Ekspedisjons-Dokument

væringhus

5 Cappelens gate 3

J. nr. 653/1926. Matr. nr. 5 Cappelens gate.

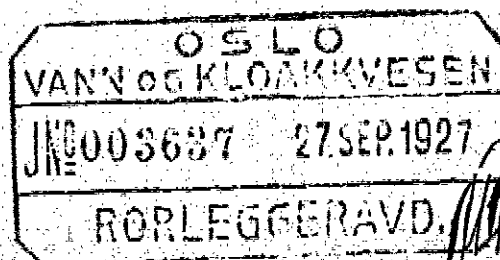
Kjellergulvets høide approberes.

Bygningen maa ogsaa dreneres under gjennomkjørselen.

Da denne drenasje ikke kan føres ut paa den viste uttreksledning,

maa der anbringes en egen uttreksledning til Cappelenes gate. Man vil dog ikke undlate aa gjøre opmerksom paa, at der maalgene kan forventes dispensasjon fra denne bestemmelse, hvis det ved utgravningen viser sig at de sistnevnte dreksledninger kan slufes.
